質 疑 応 答 書

工事名 仙台市役所本庁舎整備第1期 建築工事

図番S-301

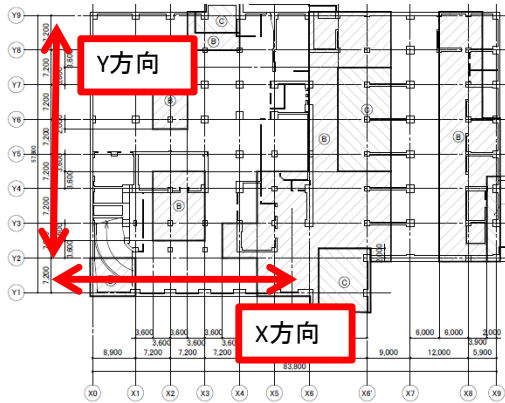
マットスラブリストにおいて、マットスラブX方向及びY方向とありますが、主筋方向はそれぞれ下図の方向と考えて宜しいでしょうか。

よろしいです。
